VI. MÉMOIRE EN RÉPONSE À L'AVIS DE L'AUTORITÉ ENVIRONNEMENTALE

SOMMAIRE DU MEMOIRE EN REPONSE A L'AVIS DE L'AE ET DE SES ANNEXES

Suite à la saisine de l'Autorité environnementale du 20 mars 2015, les maîtres d'ouvrage ont décidé de répondre aux recommandations émises. Cette partie a ainsi pour objectif de répondre aux recommandations émises par l'Ae et de compléter les éléments ciblés dans l'avis.

Illustration 1. Extrait de la Carte de Destination Générale du SDRIF 2030, source : SDRIF 2030

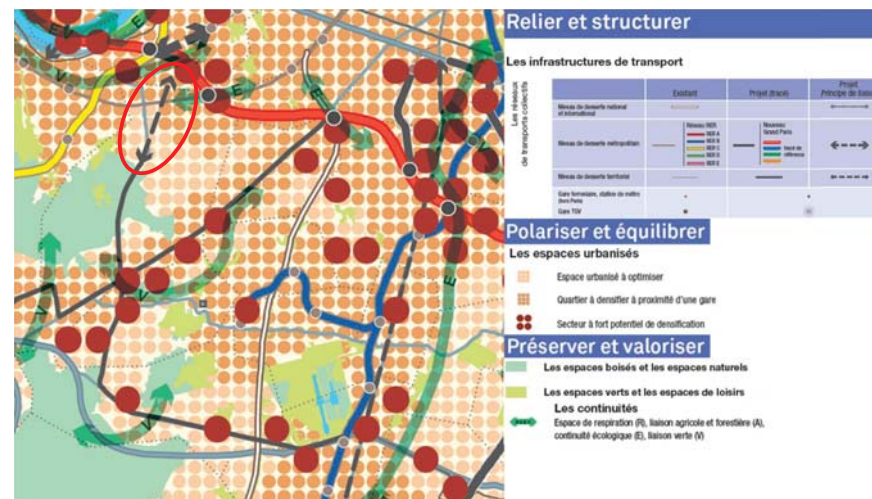
1. L'Ae recommande, en premier lieu, de considérer l'ensemble du projet jusqu'à la ligne 15 comme un seul projet ou de le traiter comme un programme de travaux à réalisation échelonnée dans le temps, de présenter ensuite une justification du phasage retenu et de reprendre l'ensemble du dossier en conséquence, notamment son analyse socio-économique.

Le futur projet de raccordement à la ligne 15 permettra d'améliorer le maillage à l'échelle francilienne, tel que prévu dans le SDRIF. En effet, comme il est rappelé au chapitre 6.2.2, le SDRIF 2030 mentionne, dans sa programmation des projets de transport, la «Réalisation du tramway Antony-Clamart puis prolongement à Issy ou Clamart» afin de répondre à l'objectif de relier et structurer. Ce projet est représenté dans la Carte de Destination Générale du SDRIF sous la forme d'un tracé schématisé,

catégorisé comme «réseau de transport collectif de niveau territorial». Le projet de prolongement est entouré en rouge.

A ce stade, l'existence de plusieurs scénarios de prolongement, impliquant des tracés et des terminus différents (Issy RER ou Clamart), ainsi que des caractéristiques (souterrain et surface) ayant des incidences, des impacts, des performances, des dessertes et des coûts difficilement comparables, rend approximative et peu pertinente une approche élargie qui risquerait de mésestimer les impacts réels du prolongement avant l'achèvement des études techniques de scénario (niveau DOCP). Le prolongement n'a en outre fait l'objet d'aucune validation technique, administrative ou financière, hormis l'inscription au SDRIF. Même s'il est évoqué de façon récurrente comme une évolution naturelle du projet à long terme, son calendrier n'est pas défini.

Ainsi, il n'apparaît ni pertinent ni possible, faute d'informations techniques suffisantes et de visibilité sur son calendrier, d'intégrer le futur prolongement au programme de l'opération T10 Antony-Clamart, déjà avancée et autoportée. Ce projet de tramway T10 Antony-Clamart a une finalité propre et fonctionne de façon totalement autonome sans attendre la réalisation du prolongement.

Illustration 3. Localisation des projets de tramway T10 et de demi-diffuseur de la Boursidière par rapport à la forêt de Verrières

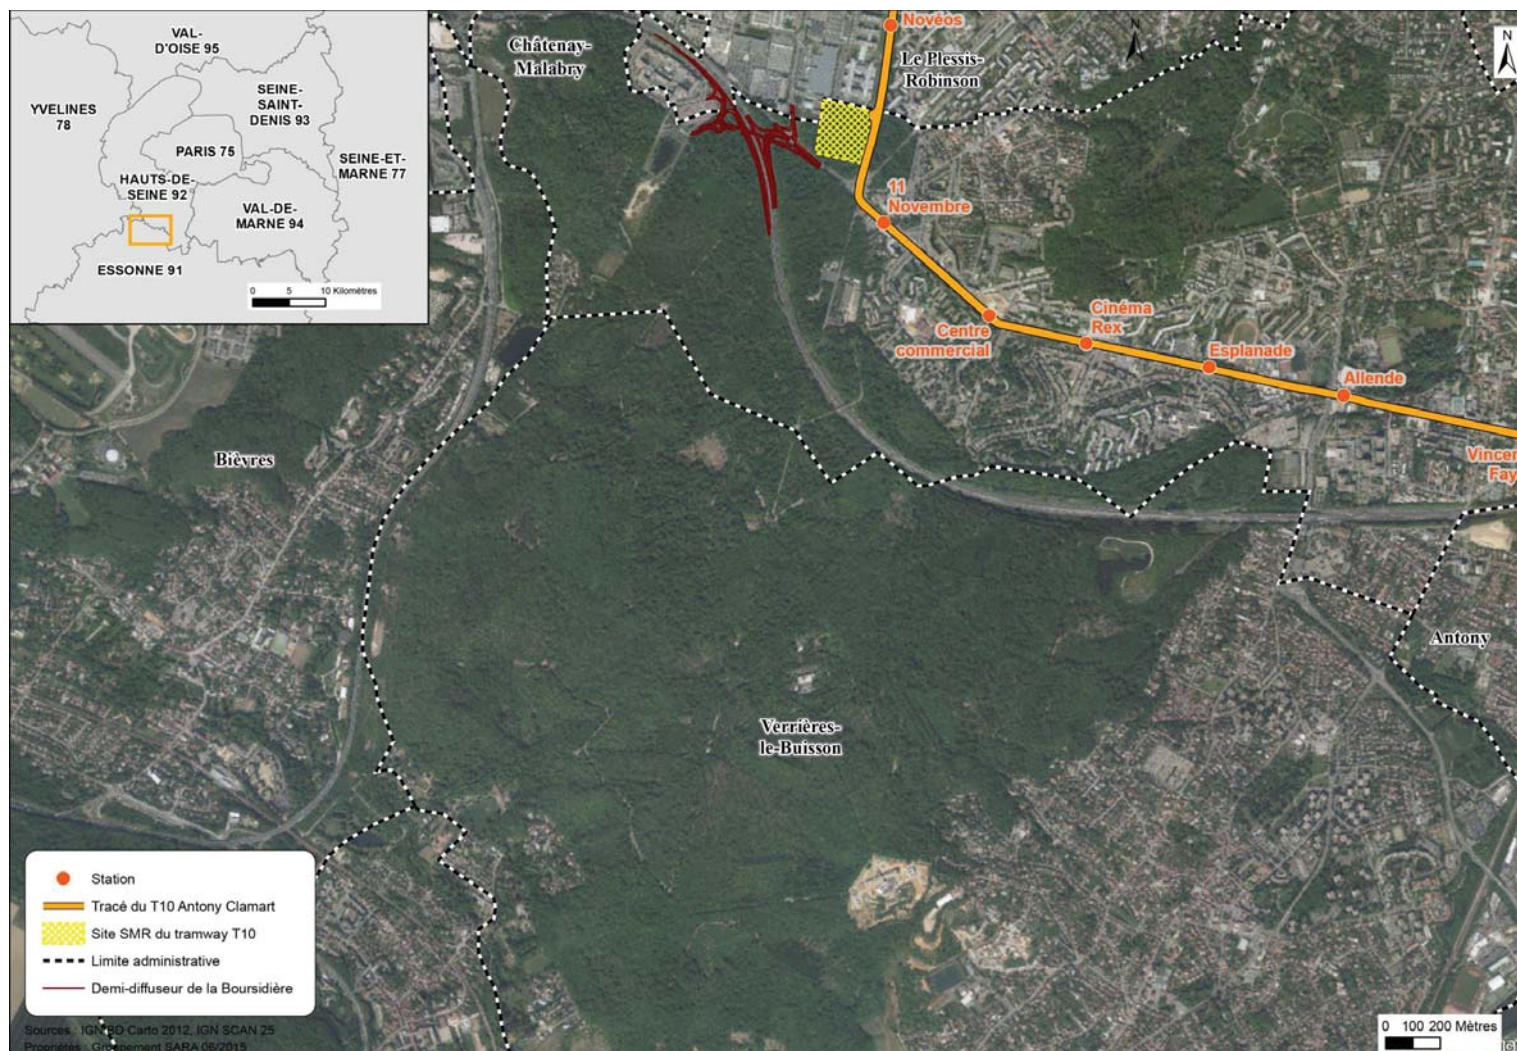
2. L'Ae recommande de mieux justifier le choix effectué, parmi différentes options envisagées par le maître d'ouvrage, pour la localisation du site de maintenance et de remisage, la compatibilité avec le SDRIF de l'option retenue restant à démontrer notamment en ce qui concerne la préservation des espaces forestiers et de leur continuité, compte tenu en particulier de la réalisation récente de l'échangeur voisin de La Boursidière.

Pour ce projet, les travaux sont prévus en 2017-2019 et la mise en service à l'horizon 2020. Il consiste à compléter le demi-diffuseur existant afin que tous les mouvements vers et depuis l'A86 soient possibles. La compatibilité de ce projet avec le SDRIF a été démontrée dans le cadre du dossier d'enquête préalable à la déclaration d'utilité publique (y compris dans son mémoire en réponse à l'avis de l'autorité environnementale).

- le maintien en état boisé des franges du site de maintenance et de remisage (1,5 ha environ),
- une valorisation écologique du bois du Carreau (3,1 ha) situé dans la continuité de la forêt de Verrières, à proximité immédiate du projet (localisation sur l'illustration 7 dans la réponse à la recommandation 26 dans le présent mémoire), avec une gestion par le Département des Hauts-de-Seine.

Concernant le biocorridor pour les amphibiens, les impacts cumulés des deux projets sont ceux du projet de tramway T10, étant donné qu'il n'y a pas d'enjeu amphibien dans le périmètre du projet d'échangeur de la Boursidière. Les impacts et mesures pour ce biocorridor sont présentés au paragraphe II.2.3.5. D – « *Biocorridors écologiques* » du chapitre 3 de l'étude d'impact (page 69).

Tant pour le projet d'échangeur de la Boursidière que pour le projet de tramway T10, aucune autre solution n'est techniquement possible à un coût raisonnable, l'impact est limité et les continuités écologiques ne sont pas remises en cause. Ainsi, la réalisation de ces projets est compatible avec le SDRIF.

Illustration 4. Chaussée à désamianter (en rouge)

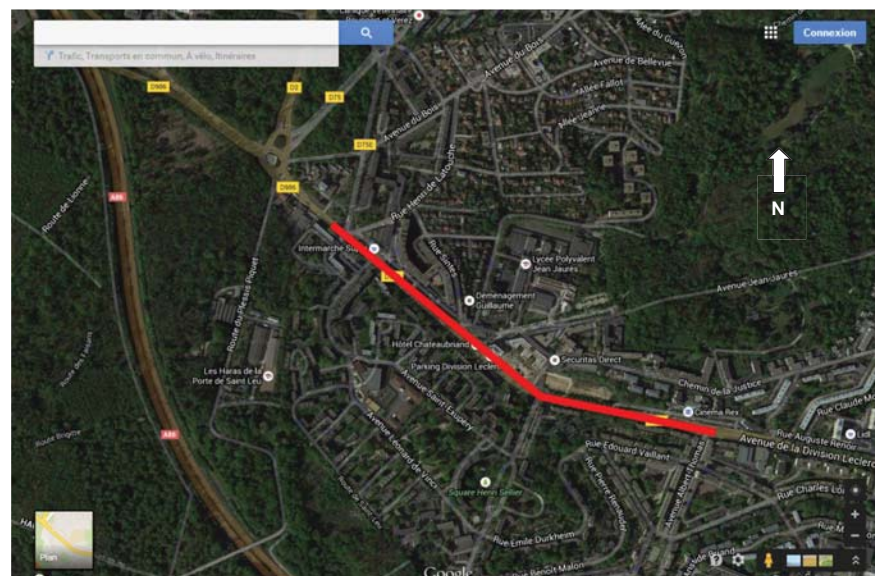
3. L'Ae recommande d'établir une cartographie des zones où la présence d'amiante est connue ou possible, ainsi qu'une note sur la méthodologie de repérage, de traitement et de prévention des risques liés à ce traitement pour les riverains et les personnels des entreprises.

Le désamiantage concerne la chaussée de la division Leclerc à Châtenay-Malabry sur la section comprise entre la rue Henri de Latouche et la rue Albert Thomas (voir situation sur plan ci-joint), pour une superficie totale de 9 000 m².

- établit un plan de retrait précisant les modalités qu'elle prévoit en termes d'organisation de chantier et de protection de ses salariés et des riverains ;
- transmet ce plan de retrait au Comité d'Hygiène, de Sécurité et des Conditions de Travail (CHSCT), à la médecine du travail, à la CRAMIF et à l'inspection du travail.

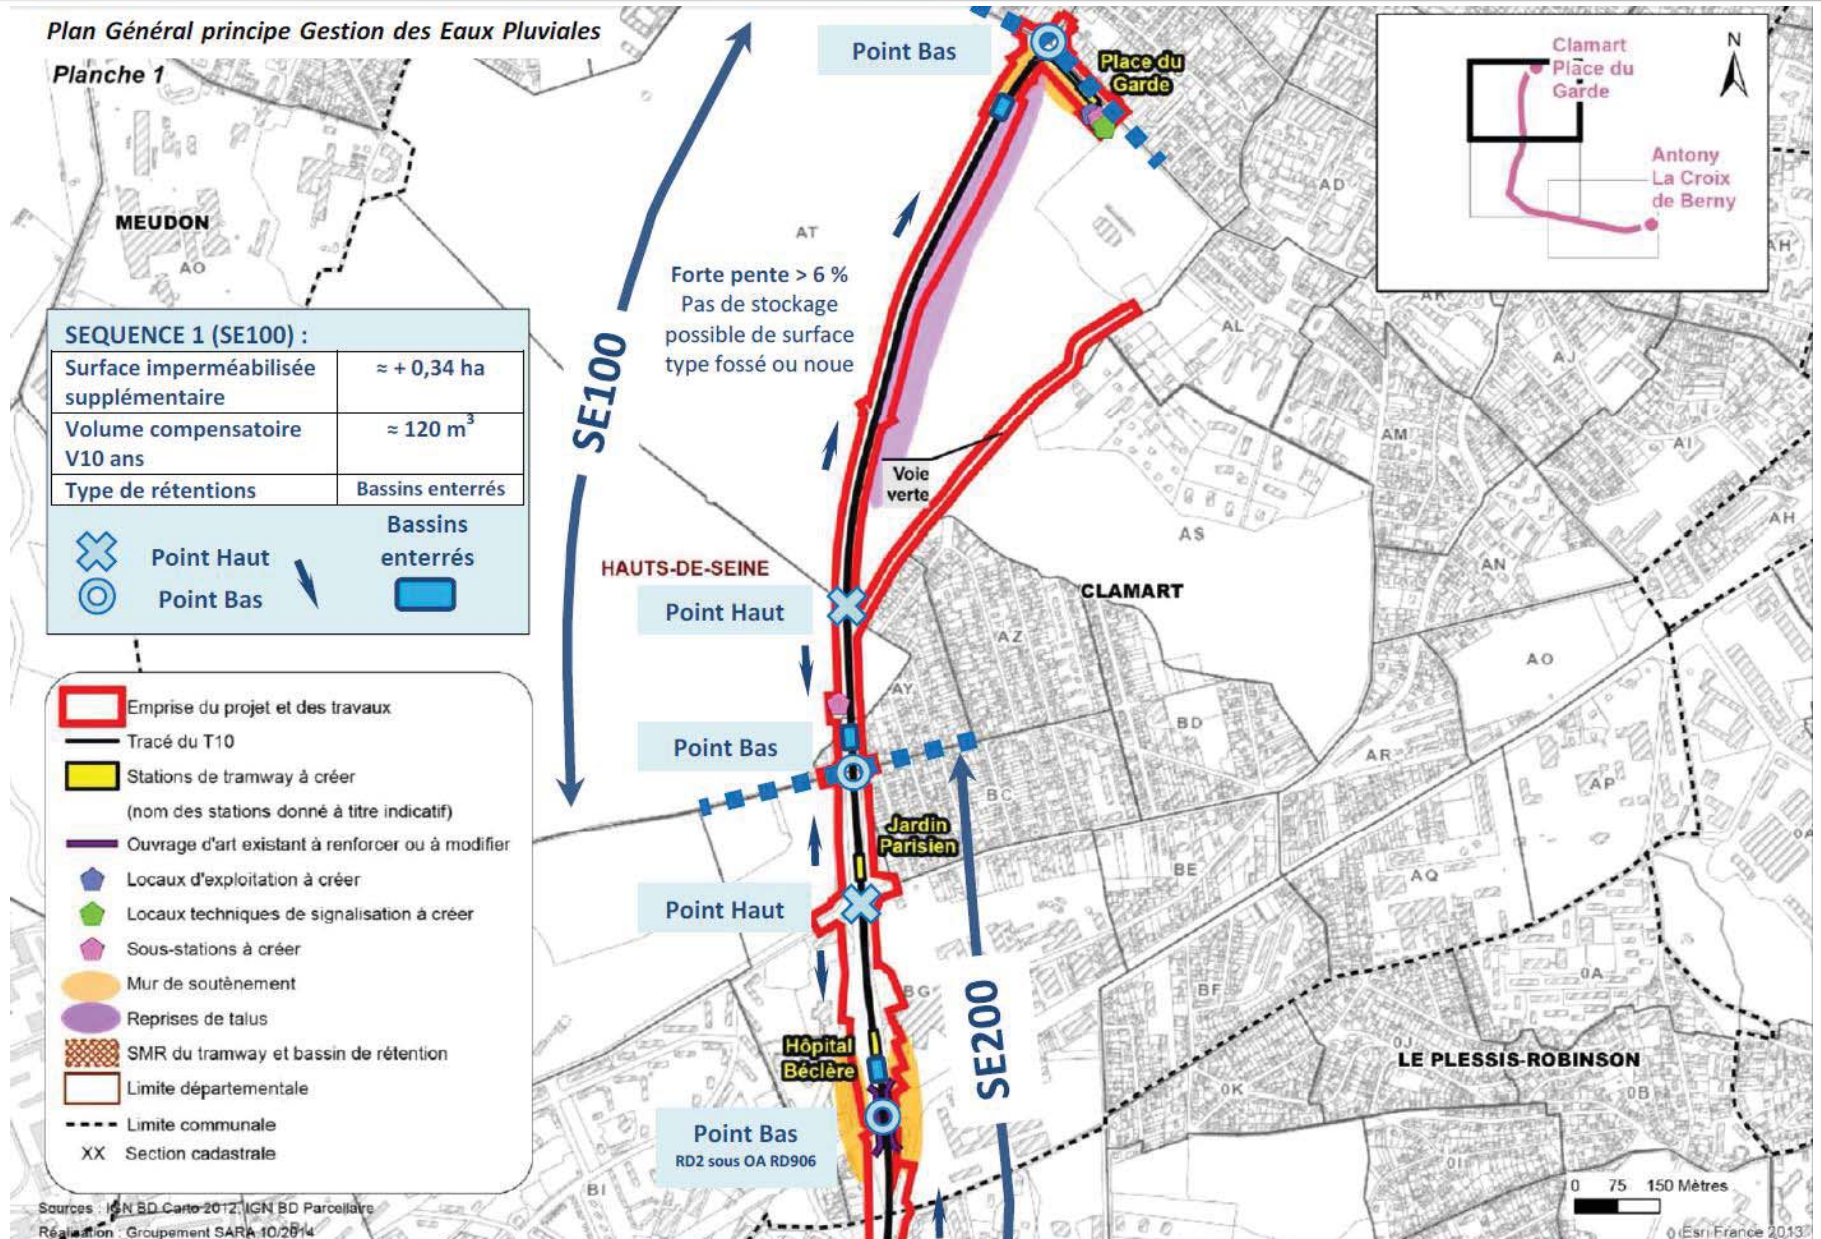
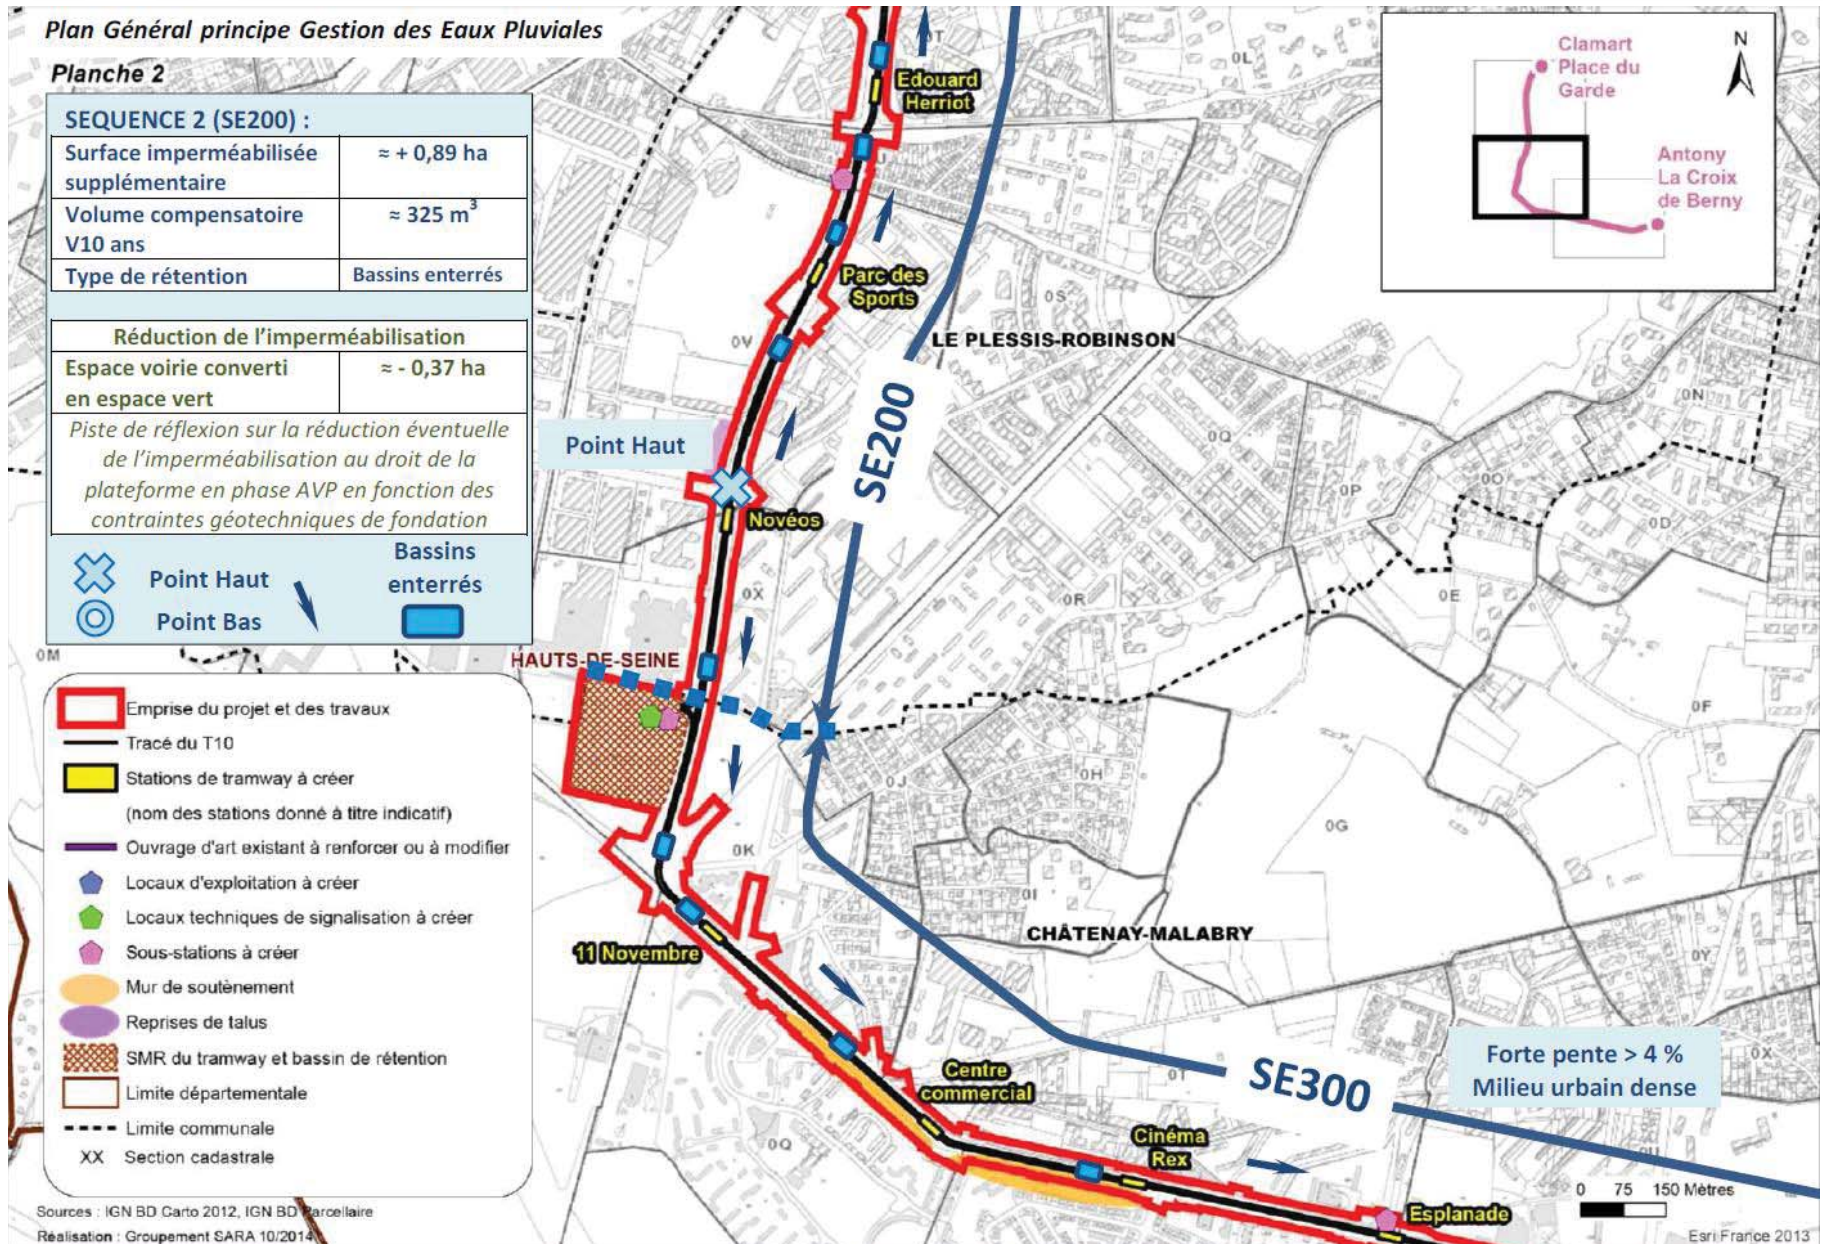
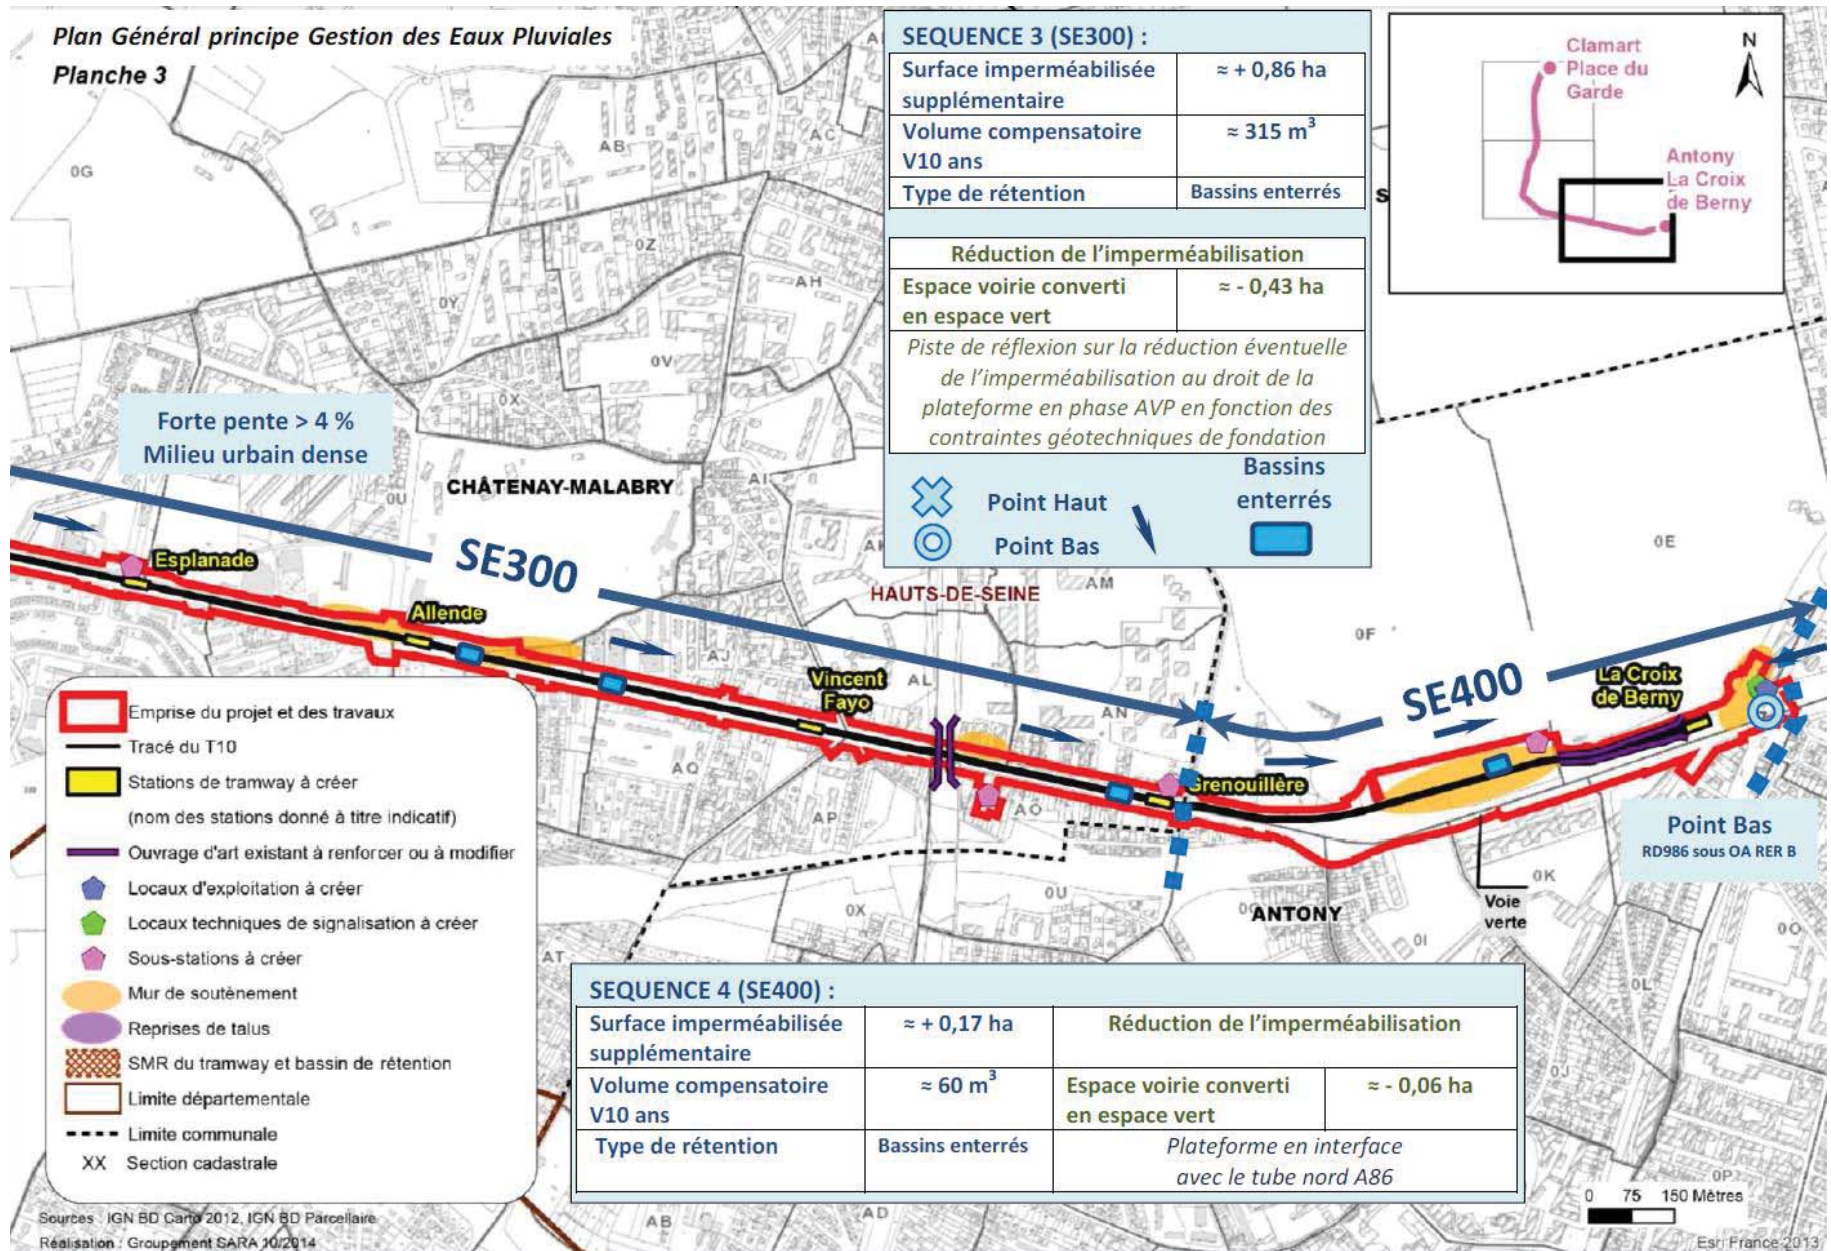
4. L'Ae recommande de préciser et de cartographier les localisations envisageables des bassins de rétention à créer.

Les bassins de rétention créés pour réguler le débit de rejet d'eaux pluviales vers les réseaux d'assainissement seront **enterrés et implantés à l'intérieur des emprises du projet**. Les cartes suivantes précisent leur localisation le long du tracé.
